改善箇所説明図

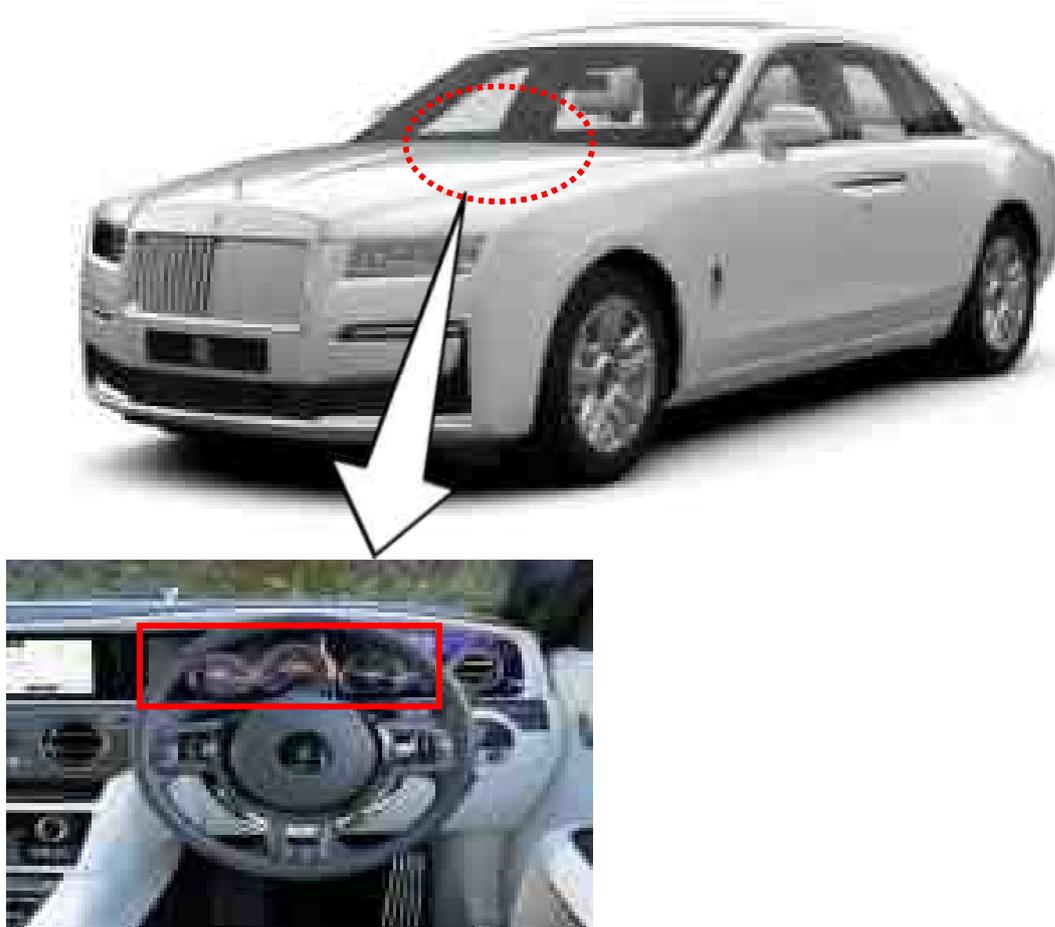
基準不適合発生箇所

計器盤（インストルメントクラスター）のガラス

基準不適合の内容

計器盤（インストルメントクラスター）のガラスにおいて、車体側面からの衝撃を受けたときの検討が不十分のため、重度の衝突事故発生時に当該ガラス面が割れて細かな破片が運転席へ飛散する可能性がある。そのため、当該破片により運転者が怪我をするおそれがある。

注 は、保護フィルムを取り付ける部品を示す。

全車両、計器盤（インストルメントクラスター）のガラス面に保護フィルムを取り付ける。

識別： 改善済車両にはエンジンルーム内の車台番号打刻右側に黄色ペイントを塗布する。
